Title - Sujet Furniture PSPC TB Cat 1-6 Sinclair	
Solicitation No. - N° de l'invitation E0276-200117/A	Amendment No. - N° modif. 002
Client Reference No. - N° de référence du client E0276-200117	Date 2019-06-04
GETS Reference No. - N° de référence de SEAG PW-\$VIC-216-7738	
File No. - N° de dossier VIC-9-42023 (216)	CCC No./N° CCC - FMS No./N° VME
Solicitation Closes - L'invitation prend fin at - à 02:00 PM on - le 2019-06-12	Time Zone Fuseau horaire Pacific Daylight Saving Time PDT
F.O.B. - F.A.B. Plant-Usine: <input type="checkbox"/> Destination: <input type="checkbox"/> Other-Autre: <input type="checkbox"/>	
Address Enquiries to: - Adresser toutes questions à: Thorne, Darlene	Buyer Id - Id de l'acheteur vic216
Telephone No. - N° de téléphone (250) 216-3168 ()	FAX No. - N° de FAX () -
Destination - of Goods, Services, and Construction: Destination - des biens, services et construction:

AMENDMENT 002 EST POUR DES QUESTION ET RÉPONSES ET POUR MODIFIER LES POINTS SUIVANTS:

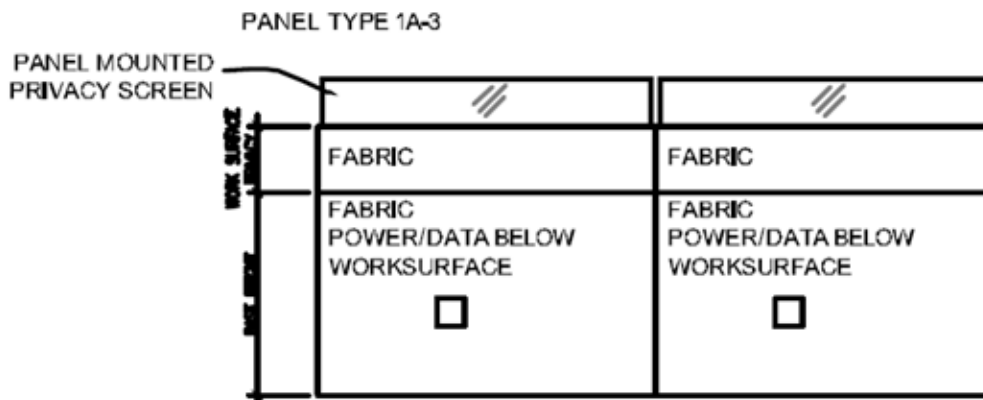
Q7: Les dessins matrice de panneau montrent un panneau de base de 34 "H + 8" H panneau additionnel pour intimité en position assise avec une 8" verre sans cadre additionnel monté sur cloison pour obtenir une intimité en position assise. Voulez-vous du verre givré ou transparent?

R7: Verre givré.

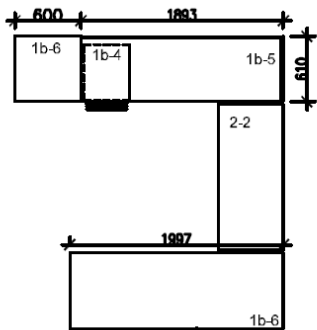
Q10: Le dessin est monter un bureau, mal nommé 1b-6. Je crois que cela est censé être 1b-7

R9: Oui, étiquette#1b-6 noté dans le dessin ci-dessus pour être changé en 1b-7

WORKSTATION TYPE 1:

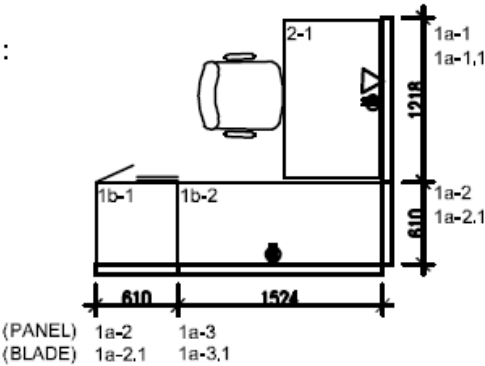
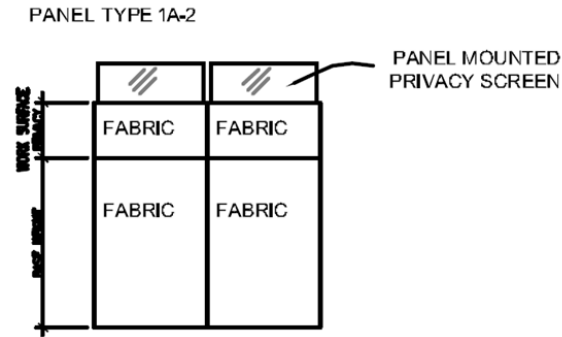
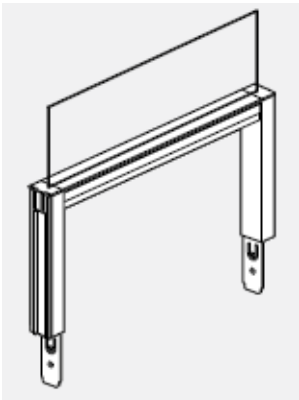
Q10: Dans le tableau 4, Cat 1B, points 6 à 8, le CA nous demande de citer les cloison d’intimité montés sur panneau:

Voulez-vous que ces écrans se placent au-dessus des panneaux?

Mais, les dessins de panneaux typiques que vous avez fournis montrent tous les panneaux à venir avec du verre déjà. Il y a le panneau de hauteur de base + panneau additionnel pour intimité a la surface de travail + cloison d'intimité monté sur cloison:

Quand le tableau de produit est demander do l'intimité en position assise. J'interprète cela comme signifiant qu'une 8" panneau additionnel avec du verre sans cadre de 8" au-dessus. Cela nous donnerait un intimité en position assise de 50".

Ce que j'ai besoin de savoir, c'est si vous voulez que tous les panneaux aient une hauteur de 16 "sans verre ou que tous les panneaux soient de 42" avec du verre au-dessus pour rendre l'intimité en position assise.

Veillez noter que les quantités de verre additionnelle que vous demandez ne correspondent pas aux quantités de panneaux souhaitées. Je ne sais pas exactement ou vous souhaitez que ces écrans aillent.

R10: Les panneaux doivent être intimité a la surface de travail avec verre additionnelle sur le dessus doivent être intimité en position assise. Les panneaux contre les murs n'auront pas de verre additionnelle donc ceux-ci ne sont pas inclus dans le décompte.
